Åke Sundvall AB
Johan Lins

Version: 1.0
Datum: 2019-09-25
Vår referens: 2017/2327/9.5
Handläggare: Magnus Asp
Magnus.Asp@smhi.se
011-495 85 15

Ny komplettering till vindkomfortstudie för Rangstaplan i Högdalen, Stockholm

Figur 1a. Nuvarande utformning.

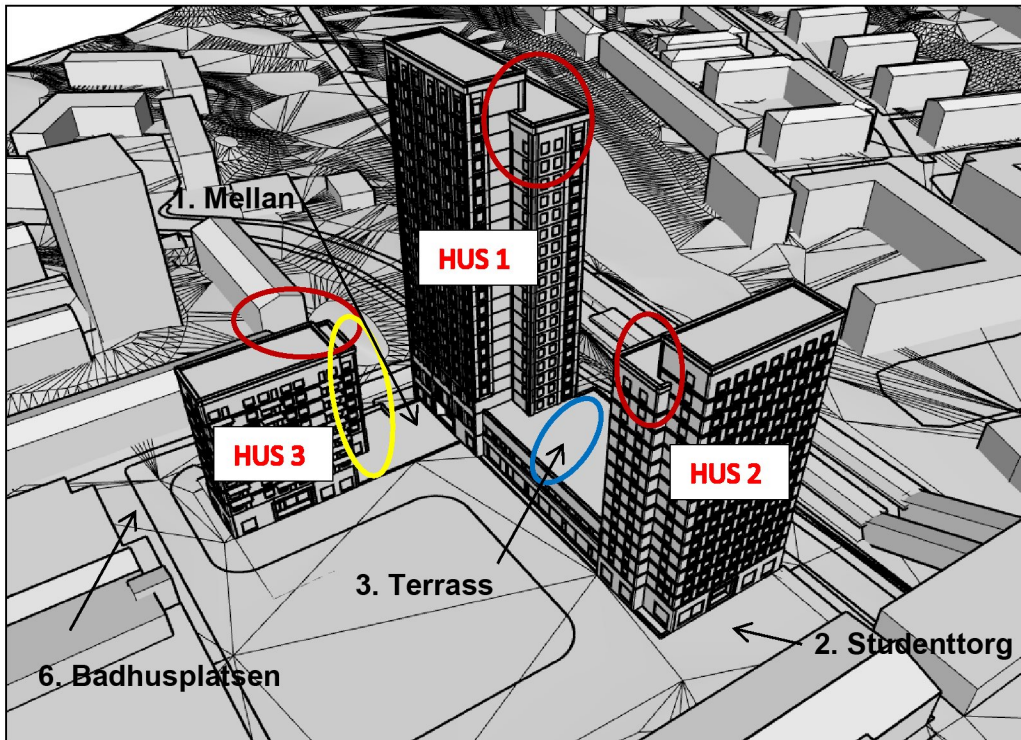
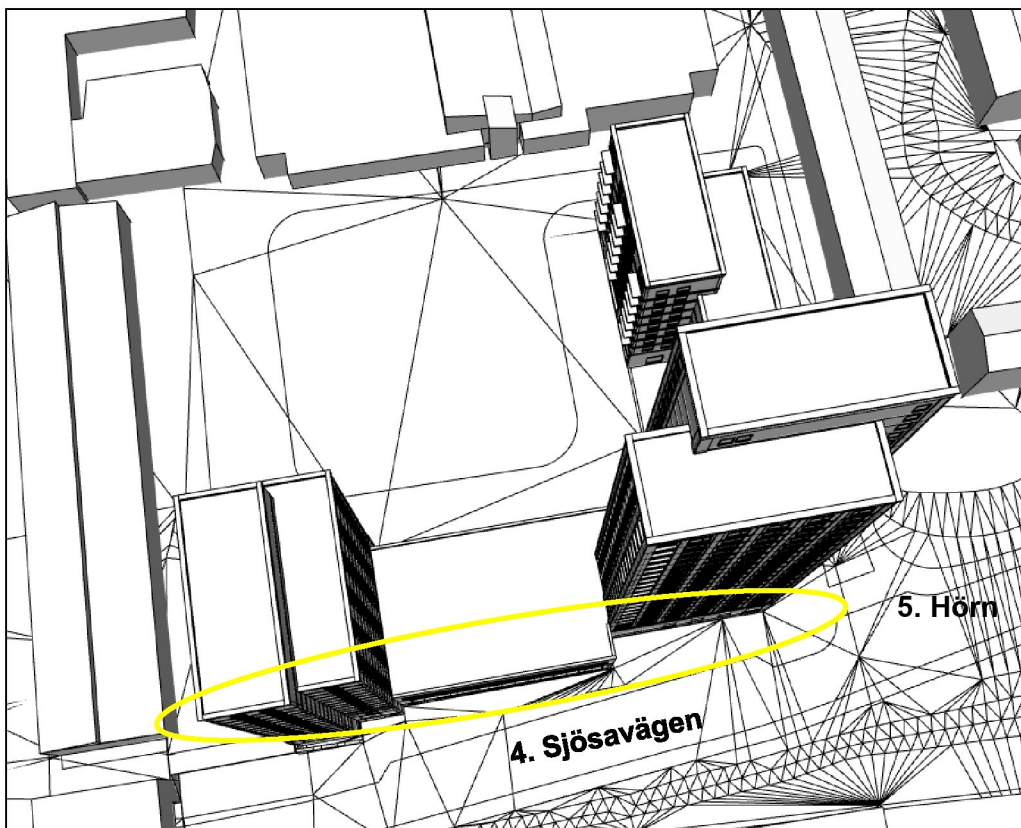
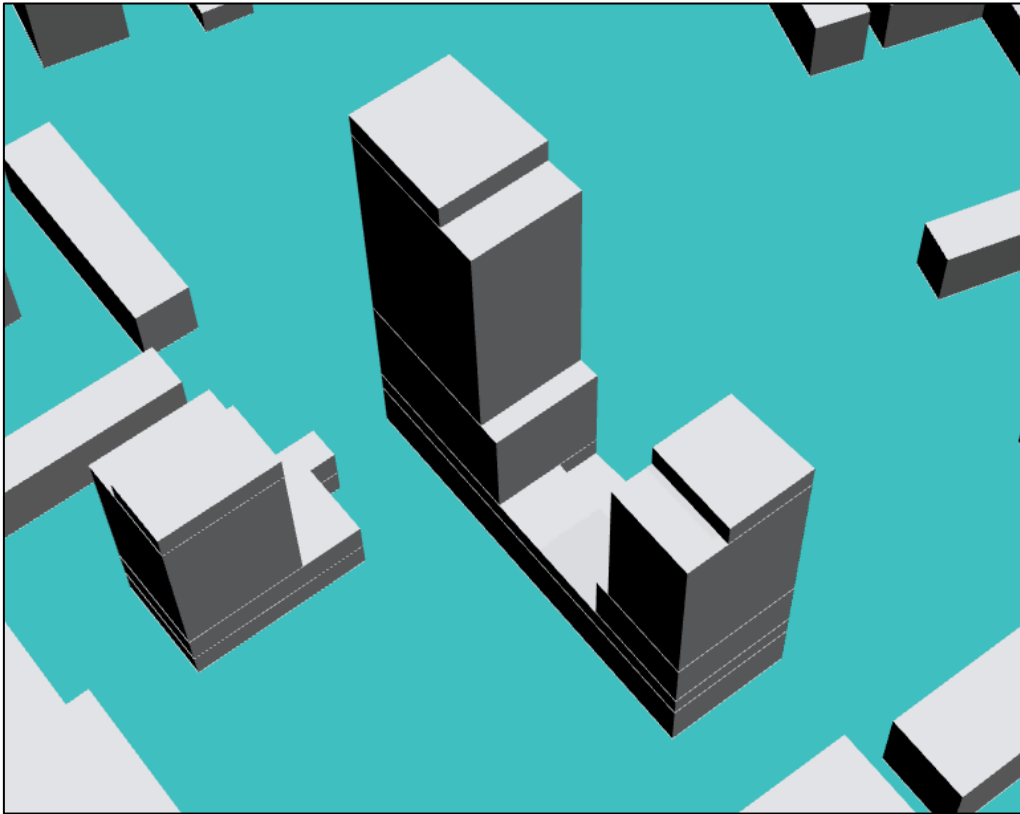
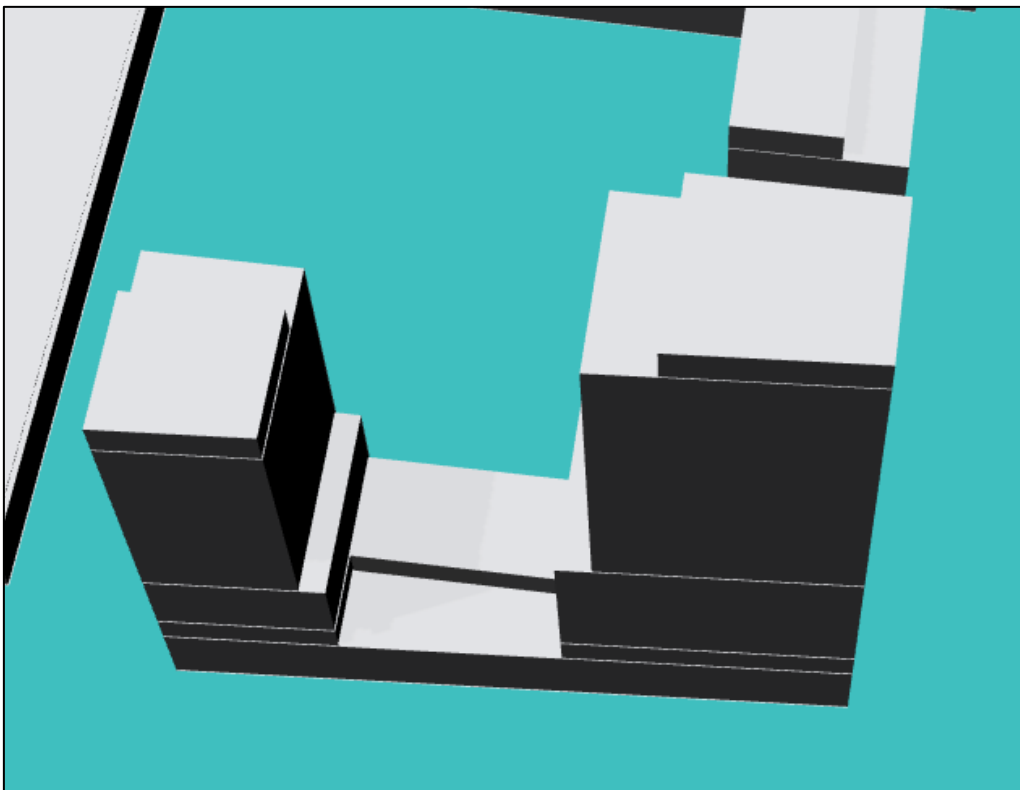
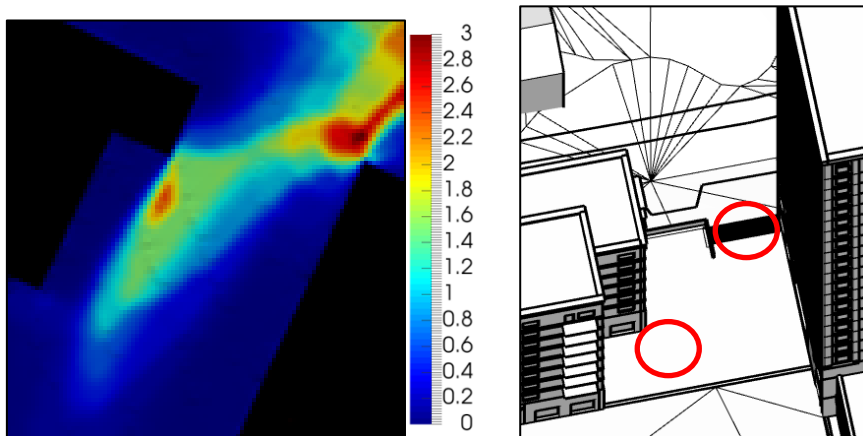
Figur 1 och 2 visar den nuvarande planens utformning av byggnaderna på Rangstaplan respektive den utformning planen hade när vindkomfortstudien gjordes. De största förändringarna är markerade med cirklar i figur 1. Ingen av de tre byggnaderna har förändrats nämnvärt i total höjd men nivåerna på delar av byggnaderna har ändrats (röda cirklar). Terrassen mellan hus 1 och hus 2 har förändrats så att den bara har en nivå istället för två (blå cirkel). Husens fotavtryck har också förändrats (gula cirklar).

Figur 4. Procent av tiden som vindens hastighet överstiger 5 m/s, på 2 m höjd över marken. Utsnitt av Studenttorget från resultatbild i vindkomfortrapporten. Med den nya utformningen väntas möjligen en marginell förbättring av vindkomforten på platsen.

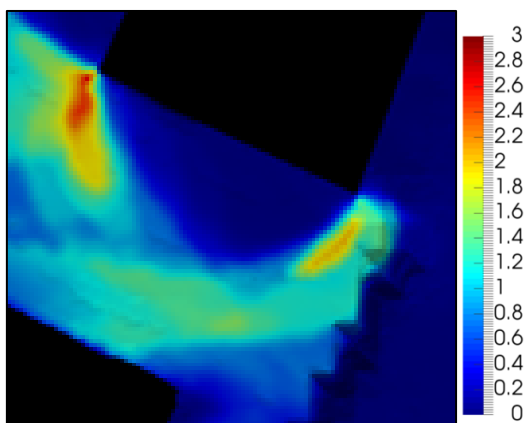
För studenttorget väntas förändringarna inte ha någon betydande påverkan på vindmiljön. Uppdelningen av hus 2:s västra fasad i två delar göra kan göra att förstärkningen vid västlig och nordvästlig vind mildras något på studenttorget och istället till viss del flyttas till västra sidan av byggnaden. Totalt sett kan detta innebära en marginell förbättring av vindkomforten på studenttorget.

Figur 5. Procent av tiden som vindens hastighet överstiger 5 m/s, på 2 m höjd över marken och terrassens golv. Utsnitt av terrassen från resultatbild i vindkomfortrapporten. Med den nya utformningen bedöms hela terrassen få en vindmiljö liknande resultaten för den övre (västra) nivån.

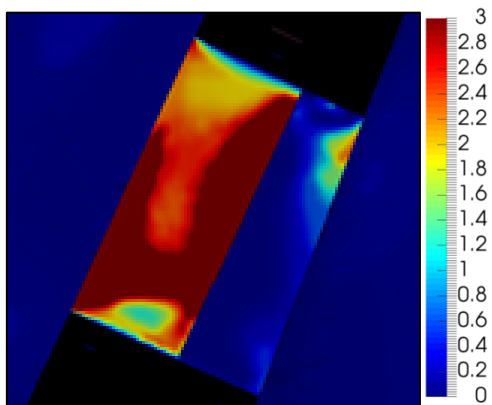
I den tidigare utformningen var terrassen mellan hus 1 och hus 2 uppdelad i två nivåer. Den nuvarande utformningen av terrassen med bara en nivå togs dock upp i vindkomfortrapporten som ett alternativ som övervägdes. De bedömningar av vindmiljön som gjordes i rapporten, av alternativet med terrassen i en nivå, gäller fortfarande. Det innebär att enplansterrassen sannolikt får en vindmiljö liknande resultaten för den övre nivån i rapporten där en stor del av ytan har för hög andel vindar över 5 m/s för att klara kriteriet för långvarig vistelse.

Figur 6. Till vänster - Procent av tiden som vindens hastighet överstiger 5 m/s, på 2 m höjd över marken. Utsnitt av ”hörnet” från resultatbild i vindkomfortrapporten. Resultatet bedöms vara på ungefär samma nivå med maxima ungefär vid de röda ringarna i den högra bilden.

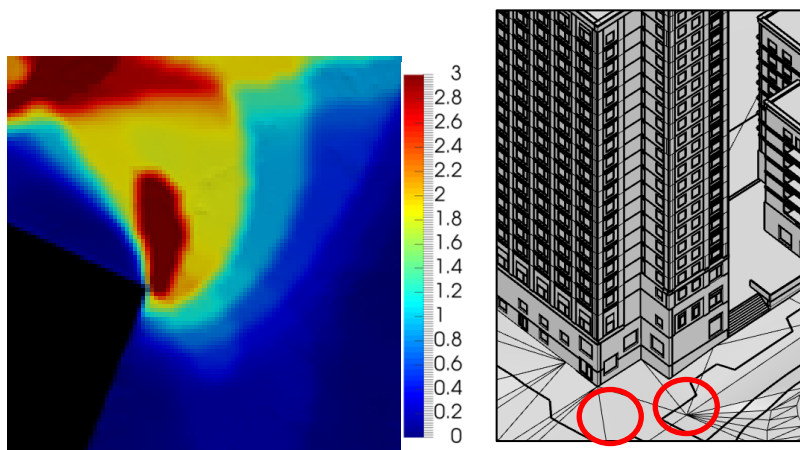
Förändringarna i den nya utformningen bedöms inte påverka vindklimatet i närheten av det nordöstra hörnet på hus 1 på något avgörande vis. Slutsatserna i vindkomfortrapporten kvarstår att detta väntas bli en vindutsatt plats bäst lämpad för kortvarig vistelse. Skillnaden blir att de mest vindutsatta delarna av platsen flyttas något. Troligen blir det blåsigast i områdena markerade med röda ringar i Figur 6:s högra bild.
